***RESPUESTAS A COMENTARIOS EMITIDOS POR EL
MINISTERIO DE AMBIENTE***

***DISEÑO, CONSTRUCCIÓN Y FINANCIAMIENTO DE CALLES
Y ALCANTARILLADO DE MACARACAS. “REHABILITACIÓN
DEL CAMINO EL PÁJARO CONSTRUCCIÓN DE PUENTE Y
CAJÓN VÍA LOS HIGOS”***

Información Aclaratoria al Estudio de Impacto Ambiental (EsIA) Categoría II, DISEÑO, CONSTRUCCIÓN Y FINANCIAMIENTO DE CALLES Y ALCANTARILLADO DE MACARACAS, PROVINCIA DE LOS SANTOS. “REHABILITACIÓN DEL CAMINO EL PÁJARO, CONSTRUCCIÓN DED PUENTE Y CAJÓN VÍA LOS HIGOS” a desarrollarse en los corregimientos de Las Palmas y Macaracas, distrito de Macaracas. provincia de Los Santos. Solicitud emitida en Nota DEIA - DEEIA - AC- 0046 -2103- 2023, a la cual se le efectúa respuesta.

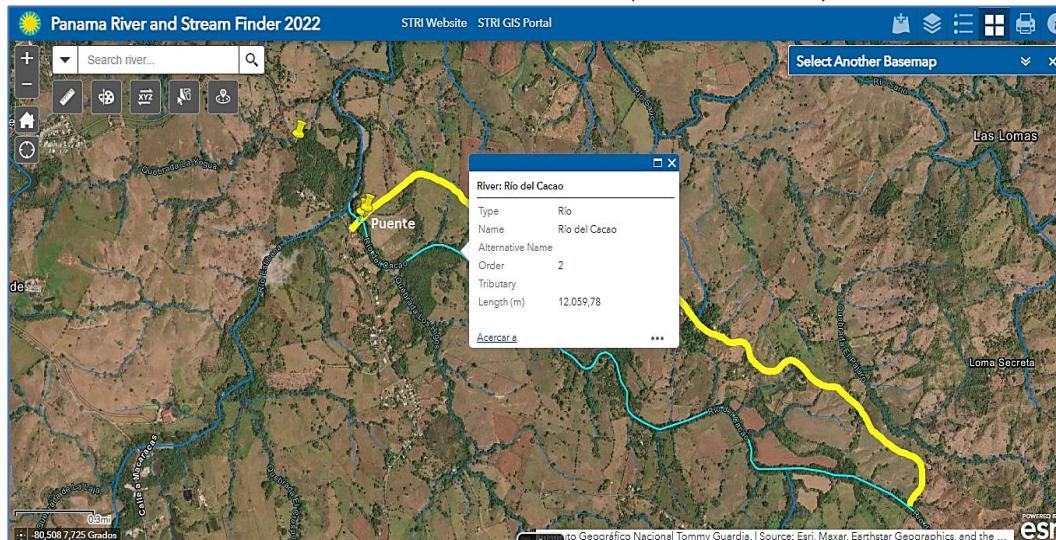
2. En seguimiento a los comentarios emitidos por la Dirección de Seguridad Hídrica, mediante Informe Técnico DSH N°22-2023, en la cartografía adjunta se visualiza que, el alineamiento del proyecto intercepta la Quebrada El Higo y la quebrada Sin Nombre, en adición del río el Cacao, sin embargo, la descripción del proyecto capítulo 5 del EsIA señala que, el proyecto describe obras civiles (cajón pluvial) sobre quebrada La Yegua, fuente que no coincide con la fuente señalada por DHS. Por lo que debe aclarar lo siguiente:
- Fuentes hídricas que intercepta el proyecto y a las cuales requiere realizar obras civiles (obras en cauce).
 - Descripción de las obras civiles a realizar, dimensiones, coordenadas (UTM y Datum de referencia).
 - En caso de intervenir bosque de galería, indicar superficie de bosque a intervenir y tipo de vegetación.
 - Estudio Hidrológico de dichas fuentes hídricas.

a. Fuentes hídricas que intercepta el proyecto y a las cuales requiere realizar obras civiles (obras en cauce).

Se identifican dos cuerpos de agua que se interceptan por estructuras en el proyecto vial propuesto que son: El Río Cacao y la Quebrada La Yegua, se analizaron los mismos en relación a lo establecido en el levantamiento en campo y lo disponible en la base de datos sobre la Hidrografía³ de Panamá, que es posible acceder desde ArcGis Online, específicamente las capas aportadas por Smithsonian Tropical Research Institute (STRI), las cuales son confiable desde su perspectiva geográfica y científica, adicional, las imágenes espectrales - plataforma Land Viewer del Earth Observing System de la NASA. Razón por la cual, la Consultoría, ratifica la información presentada en el Estudio de Impacto Ambiental, descrita en los puntos: Pag# 13 EsIA - Capt. 2.

REPÚBLICA DE PANAMÁ
ESTUDIO TOPOGRÁFICO DESVIO QUEBRADA LA YEGUA
CORREGIMIENTO CABECERA DE MACARACAS
ESTUDIO DE DESVIO QUEBRADA LA YEGUA
PROVINCIA DE LOS SANTOS

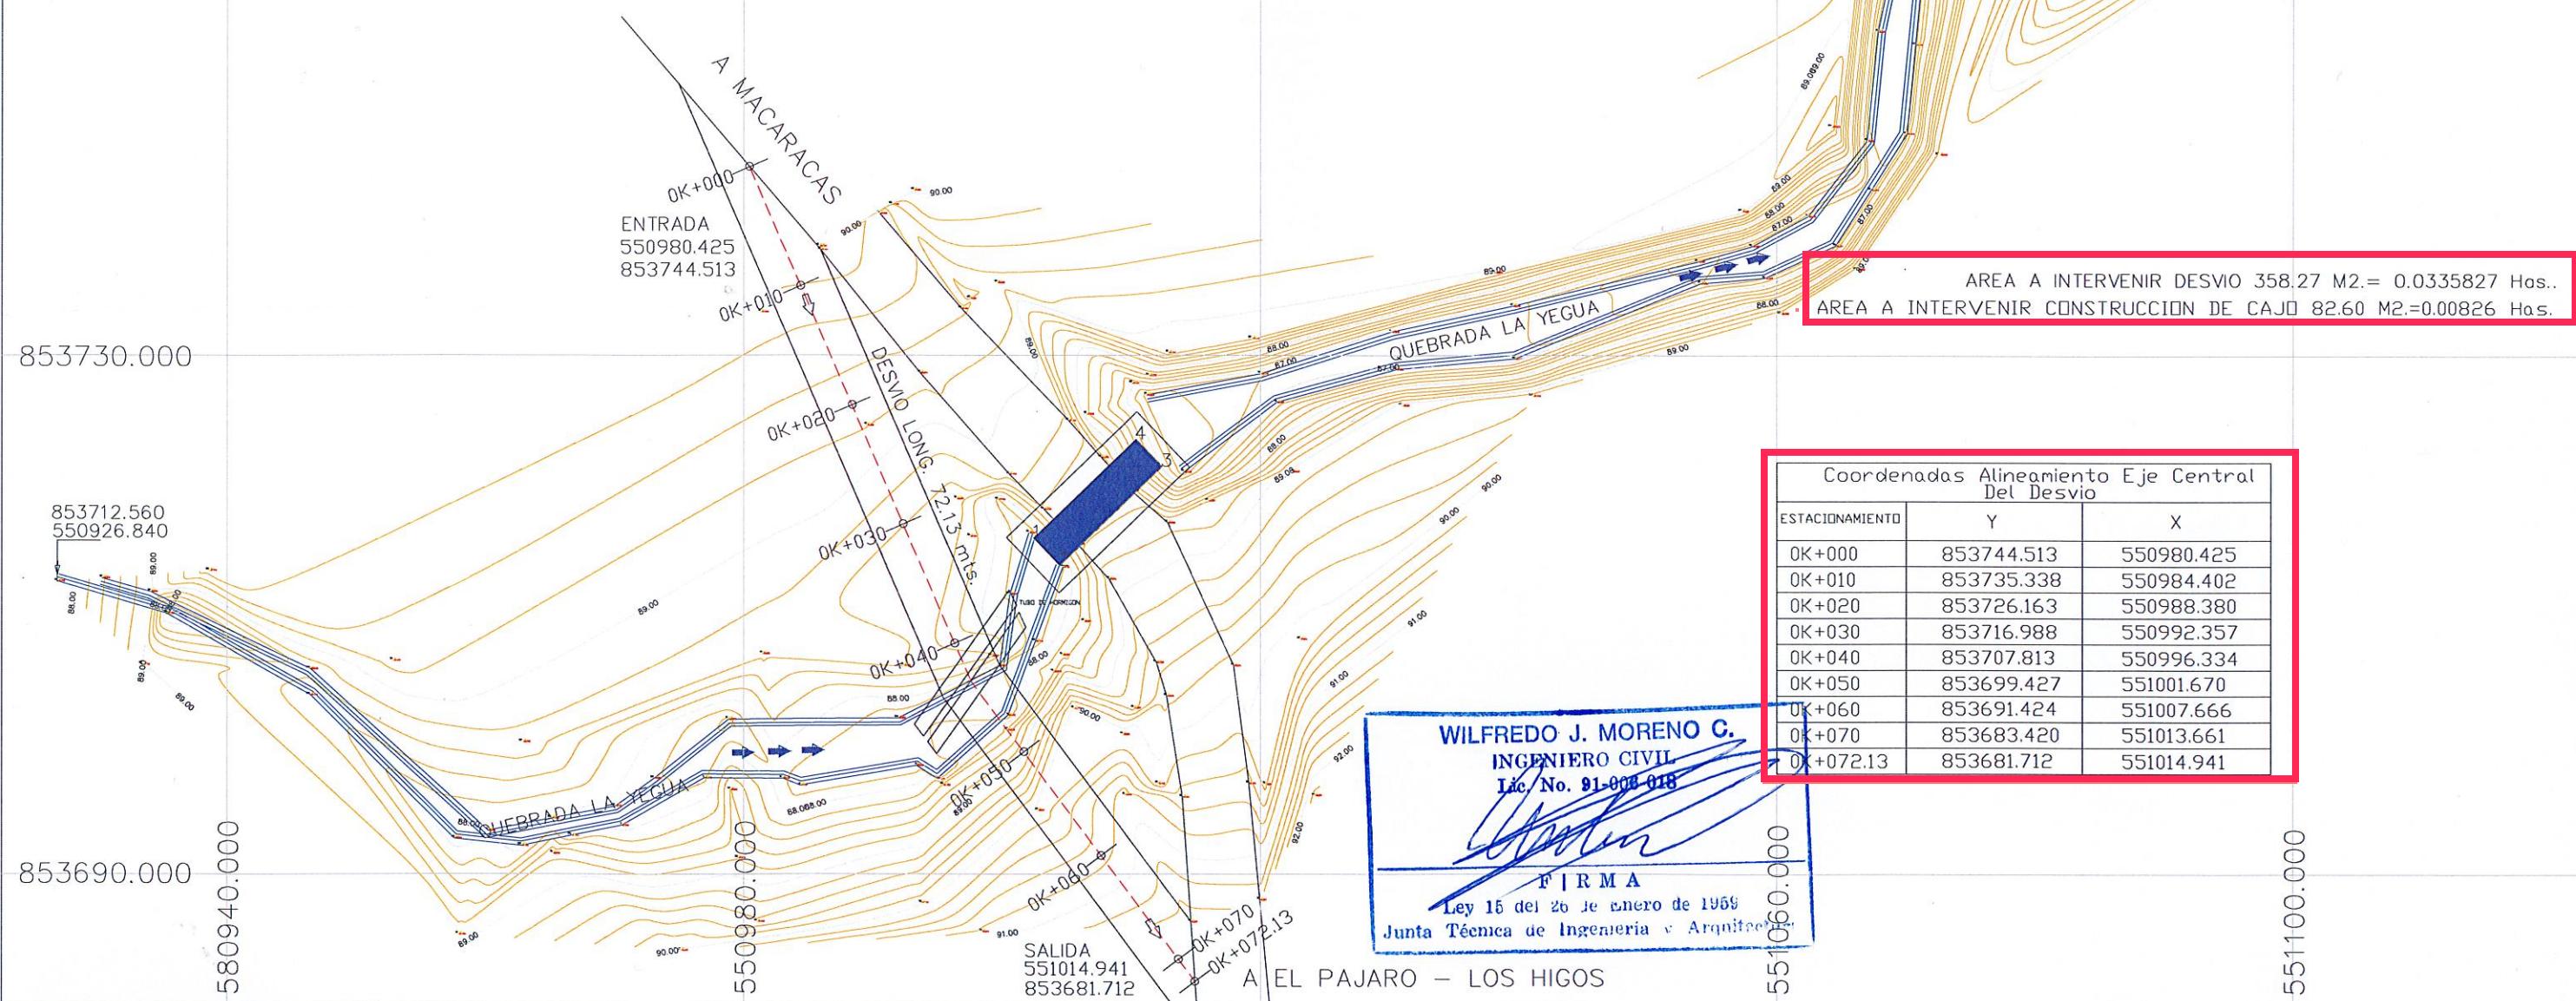
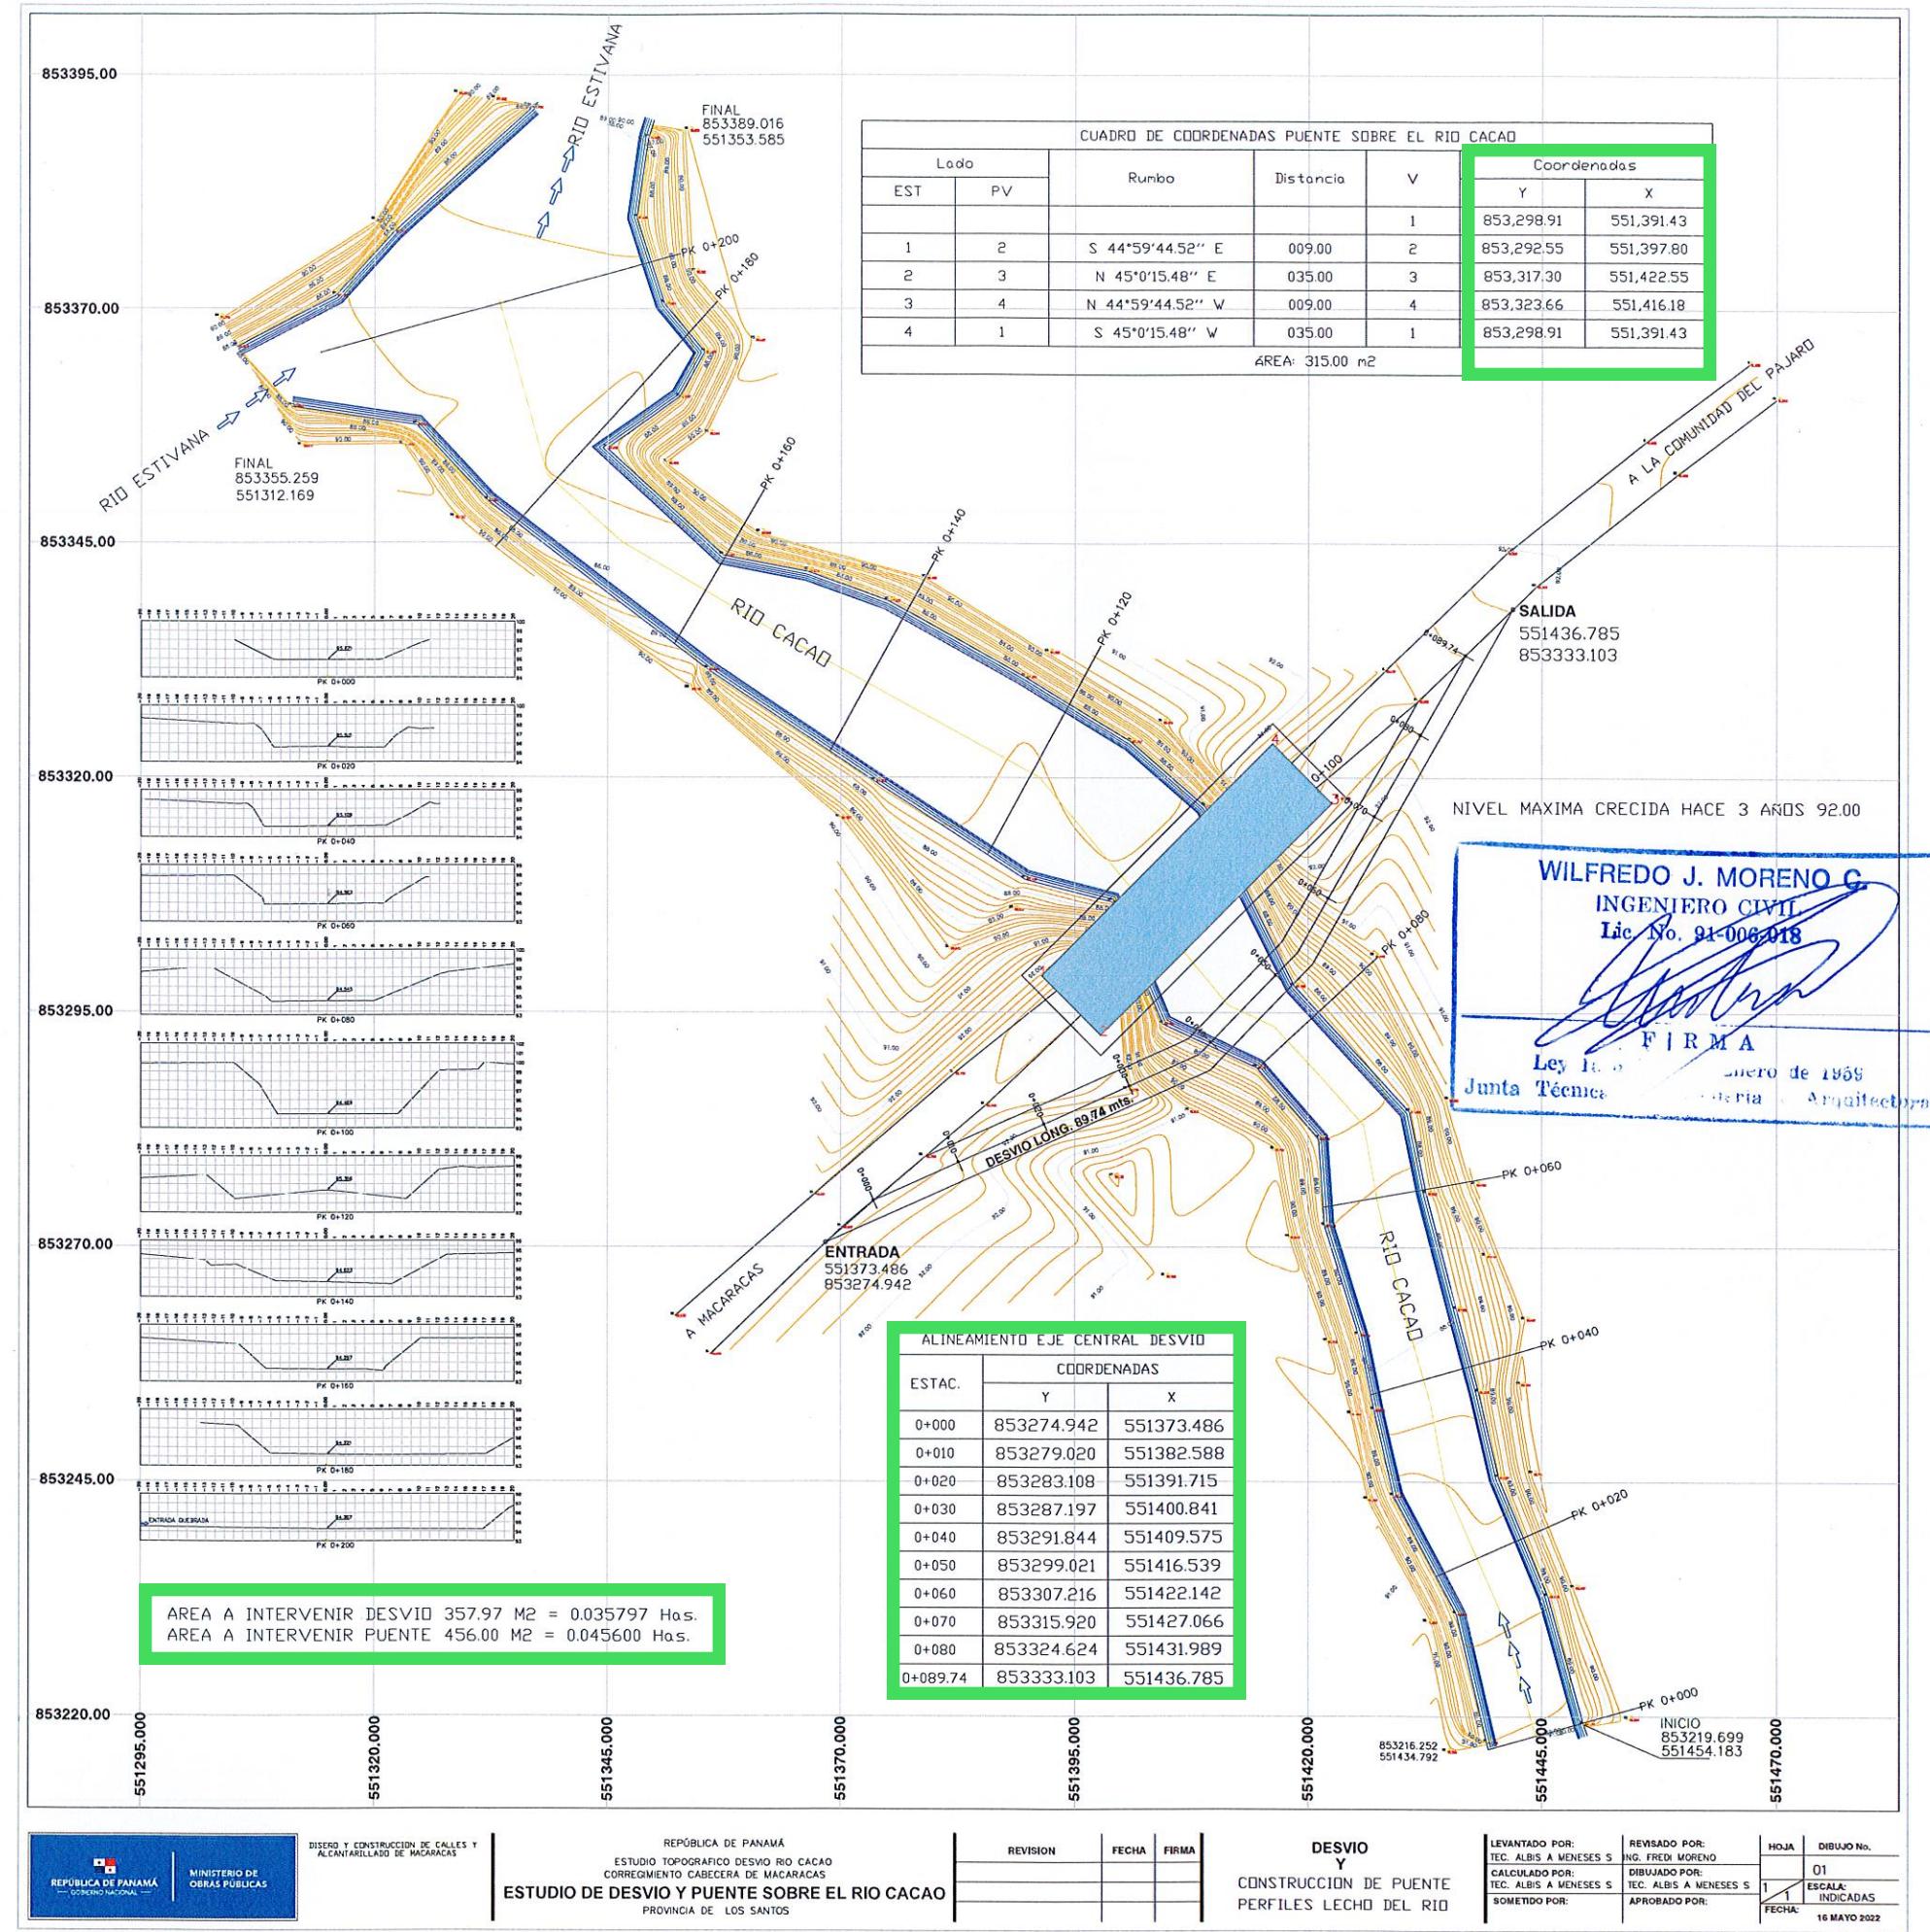
6. En la página 58 del EsIA, se presenta Cuadro #6. Alineamiento de Camino Provisional en la Construcción de Puente en donde indica que el camino provisional sobre el río Cacao tiene una distancia de 104.22 metros y el camino provisional sobre quebrada La Yegua Cacao tiene una distancia de 81.00 metros; además, presenta coordenadas de inicio y final de cada camino provisional. En Anexo 2, en páginas 380 y 386 se presenta planos correspondientes a los caminos provisionales, donde se observa la forma del alineamiento.

- a. Presentar las coordenadas de referencia de todo el alineamiento de los caminos provisionales, ya que las coordenadas presentadas solo corresponden al inicio y final del alineamiento, e indicar la longitud de los mismos.

Alineamiento Desvió Quebrada La Yegua		
0+000	550980.425	853744.513
0+010	550984.402	853735.338
0+020	550988.380	853726.163
0+030	550992.357	853716.988
0+040	550996.334	853707.813
0+050	551001.670	853699.427
0+060	551007.666	853691.424
0+070	551013.661	853683.42
Longitud Final	0+072.13	551014.941
		853681.712
